Schwachstellen mit Verbesserungsbedarf

Fahrradwegkonzept im Rahmen der Verkehrsplanung Limburgerhof 2019 (Entwurf)

2) Ecke Herderstraße Mühlweg

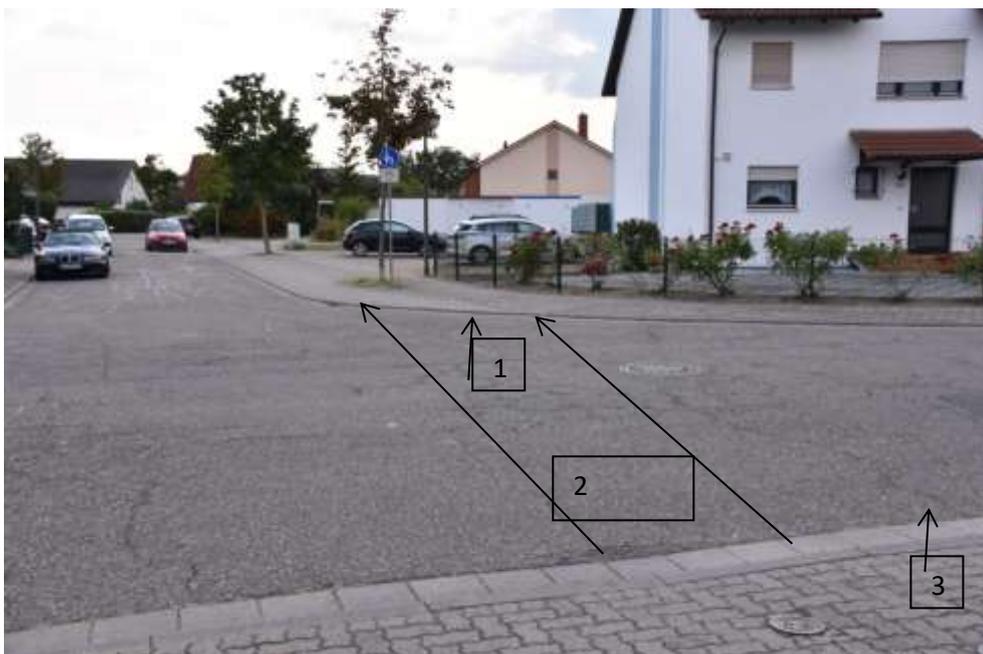
Schilder: ‚Fahrräder in beide Fahrrichtungen erlaubt‘ anbringen wie z.B. in der Fichtestraße (Parallelstraße). Die Straße qualifiziert dafür in Breite und Anlage der Parkmöglichkeiten.

2.a) genau auf der gegenüberliegenden Seite etwas versetzt mündet ein Rad/Fußweg ein, der von Schülern sehr viel benutzt wird. Es wurde beobachtet, dass Autofahrer manchmal bei Gegenverkehr auf den Radweg ausweichen, was an dieser Stelle auch bei langsamem Tempo an dieser Einmündung einen gefährlichen Unfall verursachen würde. Einen Boller am Straßenrand aufrichten?

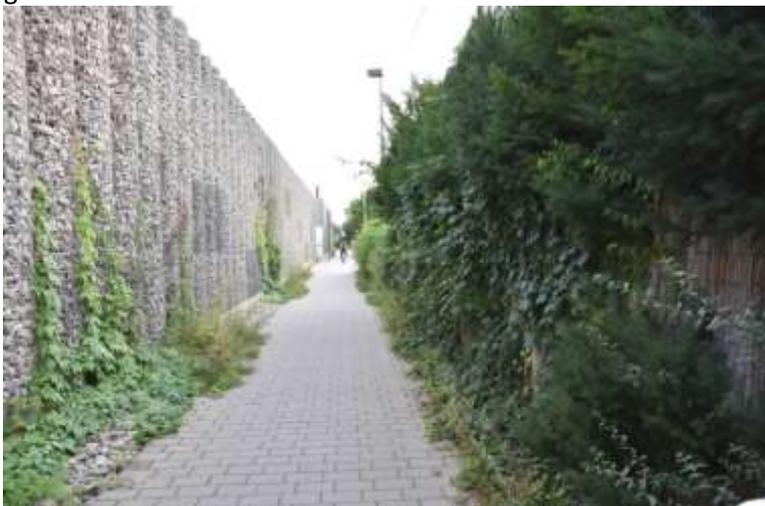
6) Straße vor Bahnhofgebäude West von beiden Seiten Einfahrt für Fahrräder freigeben. Siehe erstes Bild, Einfahrt an Unterführung und 2. Bild mit Einbahnstraße, die für Fahrräder freigegeben werden soll.
